No.	高浜2-熱時効-5 rev5	事象：2相ステンレス鋼の熱時効
質 問	<p>(別冊-5配管-4 1次冷却材管-14, 15頁)</p> <p>母管の熱時効に係る健全性評価について、重大事故等時(原子炉停止機能喪失)におけるプラント条件(ピーク温度360℃、ピーク圧力18.5MPa)を考慮しても、配管は不安定破壊することはないとした考え方及び具体的根拠を提示すること。</p>	
回 答	<p>重大事故等時のプラント条件を考慮した1次冷却材管に係る健全性評価の具体的評価内容を添付-1に示します。</p> <p>重大事故等時における健全性評価への入力条件としては、プラント条件が最も厳しくなるピーク温度360℃、ピーク圧力18.5MPaとしており、地震荷重はS s地震動による荷重としております。当該の重大事故等時のプラント条件は高浜2号機 工事計画認可申請書(平成28年2月29日補正申請)に記載されております。</p> <p>なお、通常運転時の条件から温度、圧力が異なっておりますが、重大事故等時の条件においても従来評価方法が問題なく適用できると判断しており、評価結果として配管は不安定破壊することはないことを確認しております。</p> <p>添付-1の評価は過去の電共研で得られたデータに基づき、き裂進展抵抗(Jmat)とき裂進展力(Japp)を算出していますが、材料データ採取時の試験温度と、重大事故等時のプラント条件の温度とは差があります。温度差を考慮しても健全性評価結果に影響がないことを添付-2に示します。</p> <p>1次冷却材ポンプ(ケーシング)については、重大事故等時における発生応力とフェライト量の比較でより厳しい条件となる1次冷却材管の評価に包絡されることを確認しており、重大事故等時における1次冷却材管の健全性を確認できたことで、1次冷却材ポンプ(ケーシング)も健全であると確認しています。</p> <p>1次冷却材ポンプ(ケーシング)の発生応力とフェライト量の1次冷却材管との比較を添付-3に示します。</p>

## 重大事故等時の条件を考慮した一次冷却材管の熱時効に対する健全性評価について

高浜2号炉の一次冷却材管（主冷却材管及び蓄圧注入系管台等）について、重大事故等時の温度、圧力条件を考慮した熱時効に対する健全性評価への影響の評価を以下に示す。

(3) 試験結果

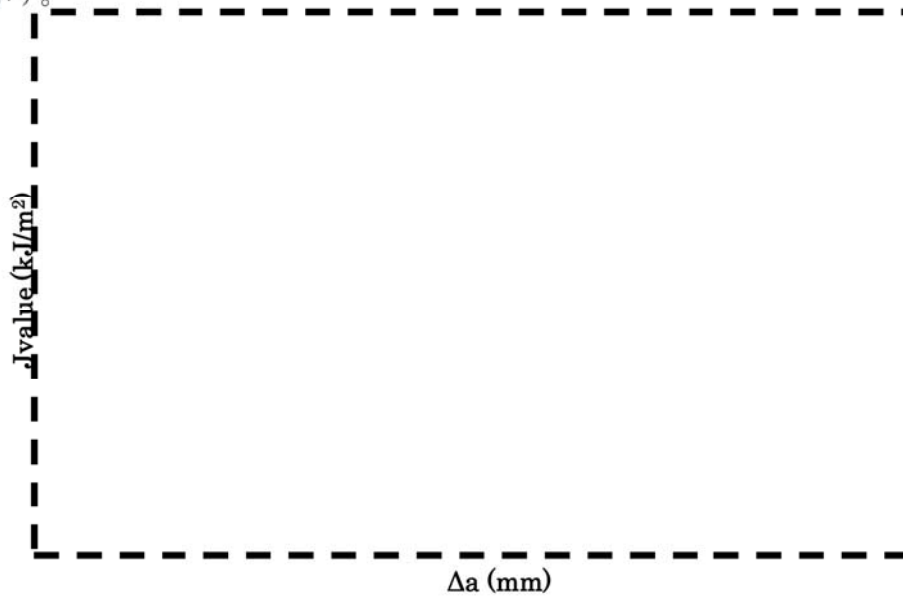
Jmatについては、の温度条件で採取されたデータの下限值(H3Tモデルの下限線)を用いて設定しているが、重大事故等時の条件(360℃)を考慮した評価において、で求めたJmatを用いることの妥当性を確認するため、以下のとおり破壊靱性試験を行った。

今回の試験で採取された破壊靱性試験結果のプロットと $J_{Ic}$ 試験の結果、 $J_Q$ 値を以下に示す。

以上の結果より、          の $J_{mat}$ 値と          の $J_{mat}$ 値に大きな差は認められない。また、今回取得された          の $J_{mat}$ 値および          の $J_{mat}$ 値はH3Tモデルの下限線以上であることから、360℃の $J_{mat}$ 値をH3Tモデルの下限線として想定する現在の評価は妥当であると判断できる。
